Optička i tehnička promjena vodećeg kolotura 532 0410 20

532 0410 20

INA 0033

Slika 1: 532 0410 20 - stara izvedba

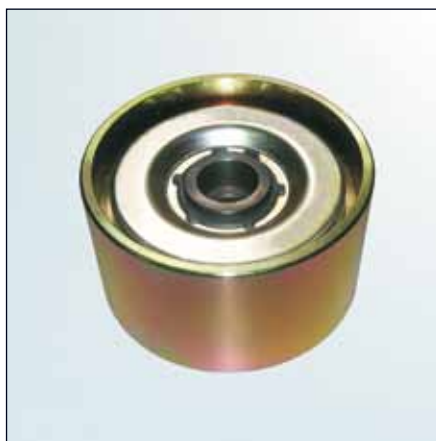
Zbog kontinuiranog razvoja tehničkog razvoja naših proizvoda izvršena je izmjena vodećeg kolotura, br. za narudžbu 532 0410 20.

Ova servisna informacija pokazuje optičke razlike između dosad korištene stare i nove izvedbe.

Osim promjene tvorničke izvedbe novi kolotur se odlikuje i nižom težinom (657 g u odnosu na težinu kolotura stare izvedbe od 966 g).

Sa novom verzijom se dodatno isporučuje i vijak M10x40 (vidi sliku 2). Ovaj vijak zamjenjuje učvršćeni vijak M10x35 kojim je bio pričvršćen dosad korišteni kolotur (vidi sliku 1).
